第二期现场巡检工作报告

2ND SITE INSPECTION REPORT · 2026.05.08

上海市浦东新区

墙体施工完毕 · 水电准备

02 灭火器缺失

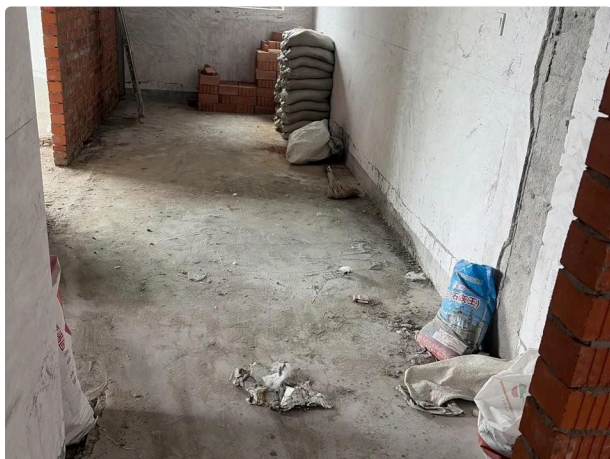
现场未见任何灭火器,283m² 应配置至少 6 个。存在安全隐患,请戴经理今日落实。

下水管口裸露

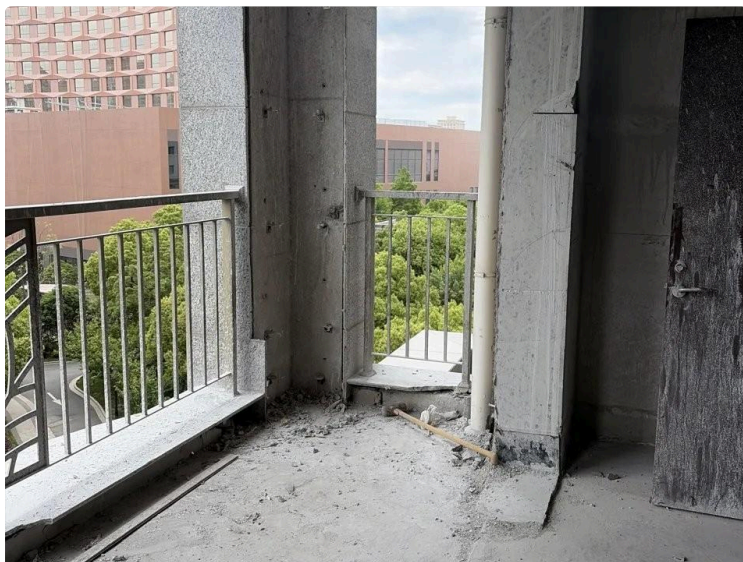
全屋下水管口未封堵,部分管口已破损,建筑垃圾易落入堵塞管道。建议用管塞对所有下水口加以保护。
